Réponse à l'avis de la MRAe PACA sur le projet de création d'un parc de stationnement à Théoule-sur-Mer

Projet Construction d'un parc de stationnement

Localisation Rue Jean Baptiste Pastor
06 590 Théoule-sur-Mer

Le présent document vise à apporter une réponse écrite à l'avis transmis par la MRAe PACA le 18 août 2023 (cf Annexe 1).

Figure 3 : Vue 2 – Depuis le sentier de randonnée – et piste DFCI

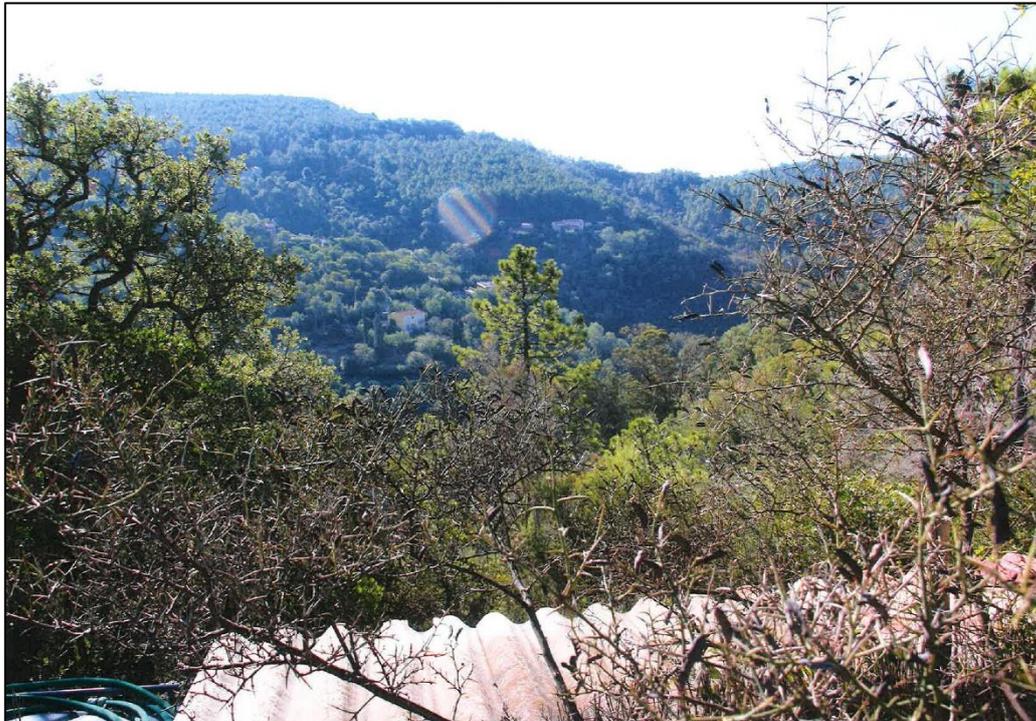
Le dossier n'illustre pas les incidences du projet sur le paysage à l'échelle élargie.

Afin de mieux rendre compte des incidences paysagères les prises de vue suivantes ont été ajoutées :

Figure 9 : Localisation des gîtes à chiroptères aménagés

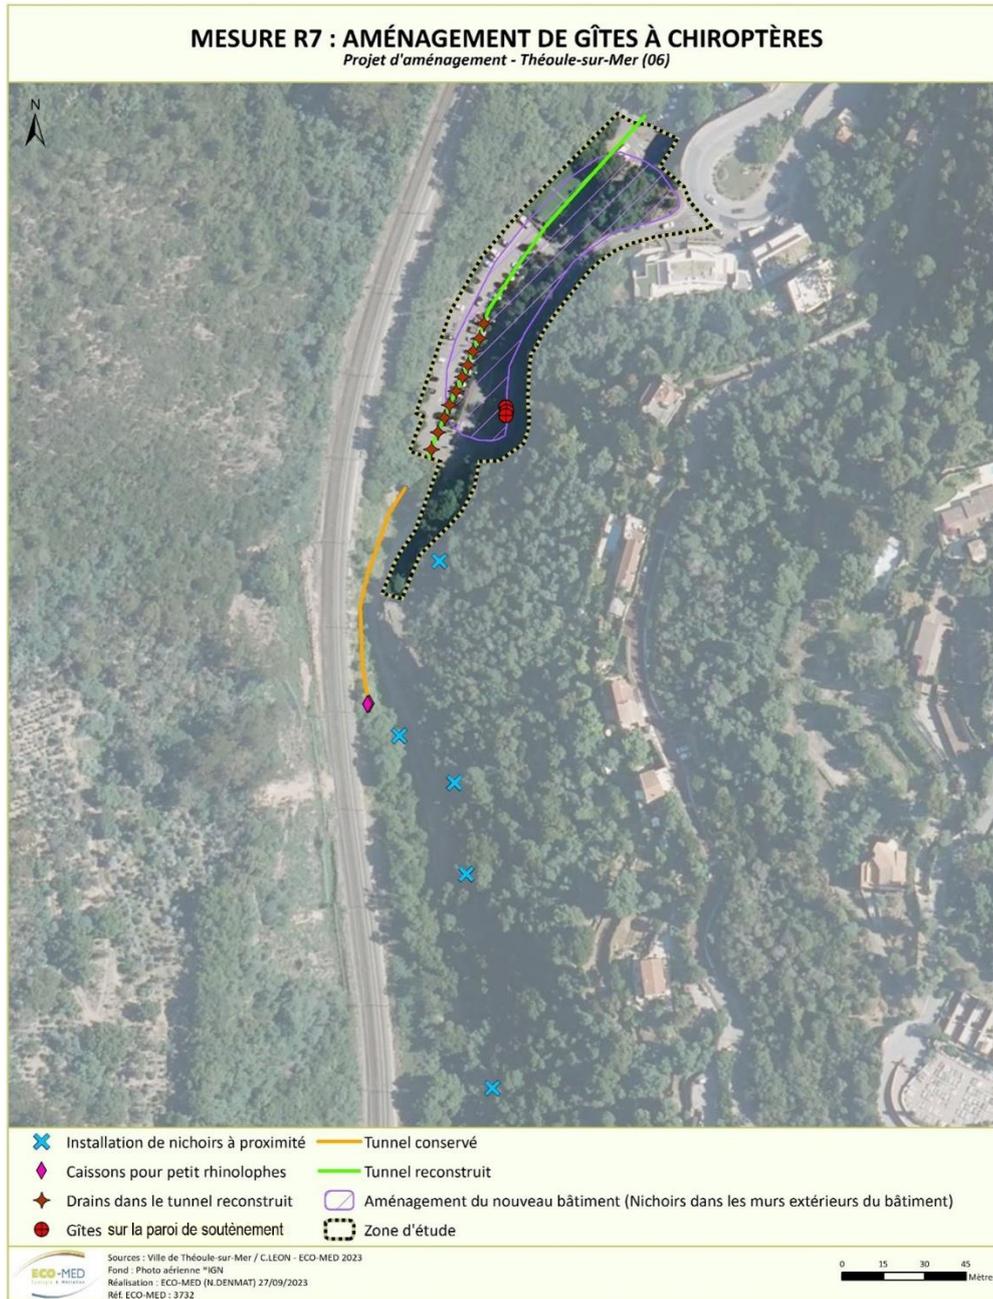
Les travaux de démolition de l'ouvrage hydraulique récupérant les eaux du Vallon de l'Autel, situé sous le site du projet, sont susceptibles d'engendrer une destruction d'espèces de chiroptères protégées et de leur habitat. La MRAe invite le maître d'ouvrage à revoir sa proposition de mesures d'évitement et de réduction en faveur de ces espèces et, à défaut, à proposer des mesures de compensation.

La carte ci-dessous positionne l'emplacement des différents gîtes installés avant, pendant et après les travaux. Les mesures sont détaillées dans les tableaux du chapitre suivant.

Avant le démarrage des travaux deux mesures sont mises en place simultanément : la défavorabilisation des gîtes se situant dans la buse à démolir et l'installation de gîtes de substitution dans les arbres et au droit de l'ouvrage hydraulique situé en amont de la buse du projet.

Pendant les travaux, les gîtes de substitutions aménagés seront maintenus, l'absence de tout individus sera validé avant le démarrage des travaux. La nouvelle buse construite comportera

des cavités artificielles qui représenteront des futurs gîtes potentiels. Des gîtes potentiels seront intégrés au mur de soutènement.

A la fin des travaux, les nouveaux gîtes seront maintenus dans les arbres aux alentours, au droit de l'ouvrage arche en amont du projet et situés dans la paroi de soutènement stabilisée dans le cadre du projet. La buse reconstruite représentera de nouveau un gîte potentiel amélioré par l'ajout de cavités. Pareillement à l'existant, la buse ne sera pas accessible au public. Afin d'étudier l'impact du projet et des mesures compensatoires sur les chiroptères une visite annuelle d'un expert chiroptère est prévu pendant 3 ans, puis une dernière visite sera réalisée 5 ans après la complétion du projet.
